CONCEPTO TECNICO No. CT- 4414 de 2006

**Revisión de Estudio Particular de Respuesta Local
de Amplificación de Ondas Sísmicas
Artículo 7 - Decreto 074 de 2001**

SOLICITANTE:	Gonzalo Vargas Ayala
LOCALIDAD:	2 Chapinero
BARRIO:	El Chico
PROYECTO:	Edificio Carrera 10 No 88-01/27
DIRECCIÓN:	Carrera 10 No 88-01/27
UPZ:	88 El Refugio
TIPO DE RIESGO:	Sísmico
EJECUTOR:	Espinosa y Restrepo
FECHA DE EMISION:	Junio 5 de 2006

Figura 1 Localización del Proyecto Edificio Carrera 10 No. 88-01/27

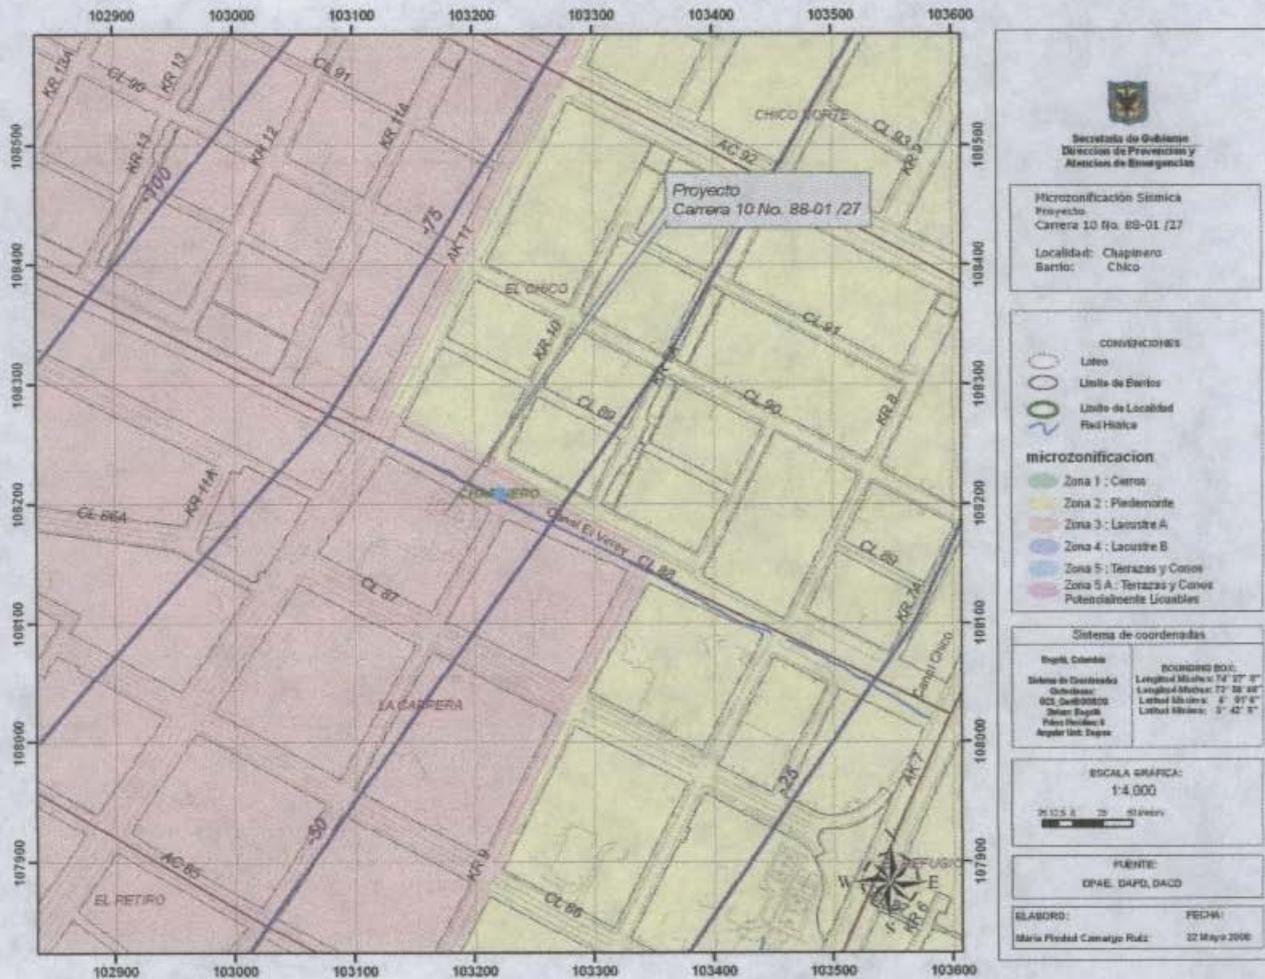
En el informe se define la localización del proyecto en la franja de transición entre la Zona 3 (Lacustre A) y la Zona 2 (Piedemonte) de acuerdo con el mapa de Microzonificación Sísmica de Bogotá. Esta ubicación está de acuerdo con el Decreto 074 de 2001 (Figura 1 del presente concepto técnico).

Figura 2 Resultados de análisis unidimensional en EERA, promedio de los resultados y espectros de la microzonificación.

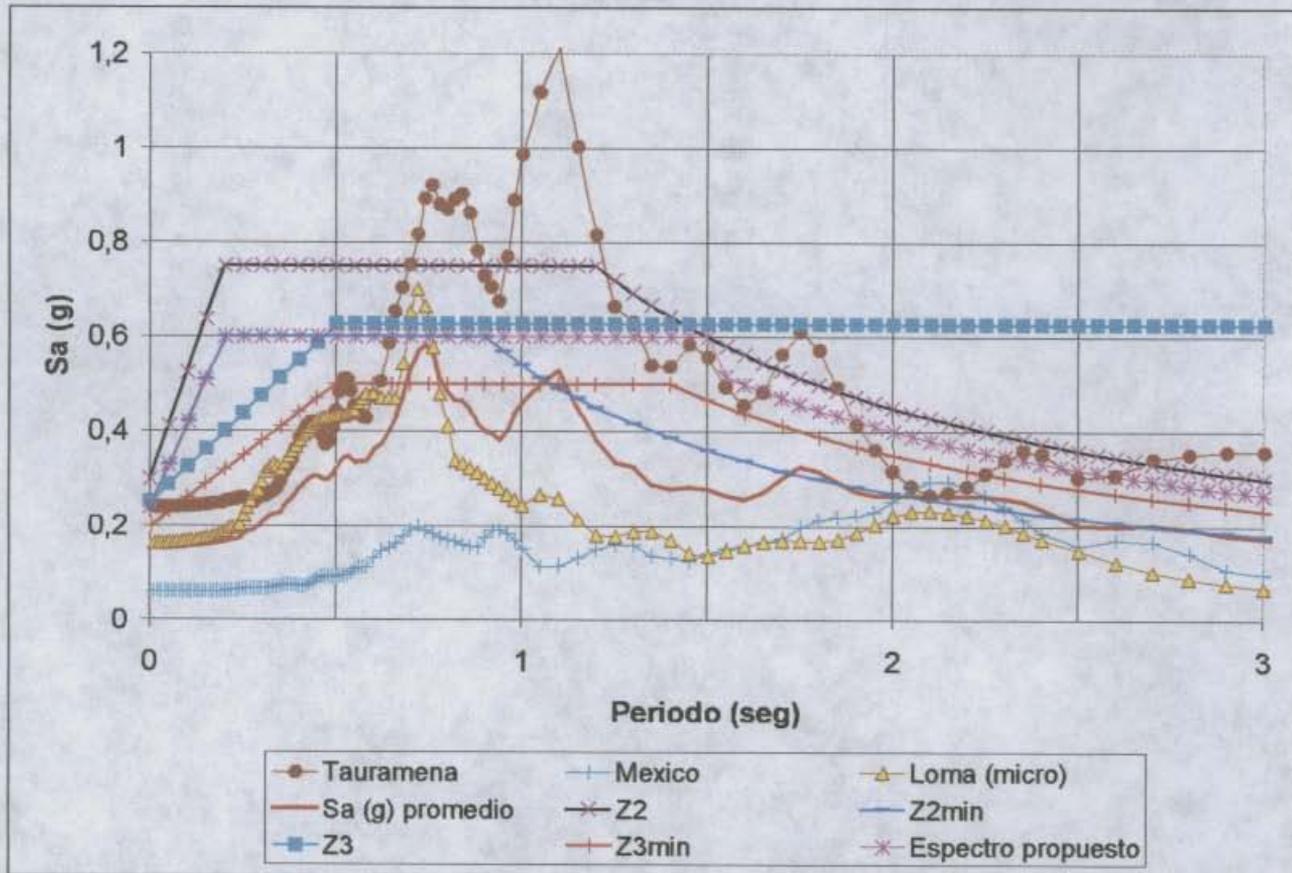
Como parte de esta revisión se hizo una análisis unidimensional de respuesta dinámica en EERA con el perfil de velocidad de ondas de corte indicado en la tabla 4, y con las curvas dinámicas indicadas en las paginas 26 a 32 del informe en revisión, los resultados de estos análisis (Ver figura 2) muestran diferencias considerables entre los espectros que se presentan en la figura 28 del informe en revisión y los espectros que se presentan en la figura 2 del presente concepto técnico. Por lo tanto, se le solicita al consultor anexar toda la información de dicho modelo, incluyendo el perfil de Vs, y la asignación de todas las propiedades a cada nivel de la columna de suelo utilizada para el modelo unidimensional empleado y verificar los resultados de la Figura 28..

En este particular existen asuntos por revisar, por lo tanto el estudio presentado NO CUMPLE con lo requerido en el decreto 074 de 2001.
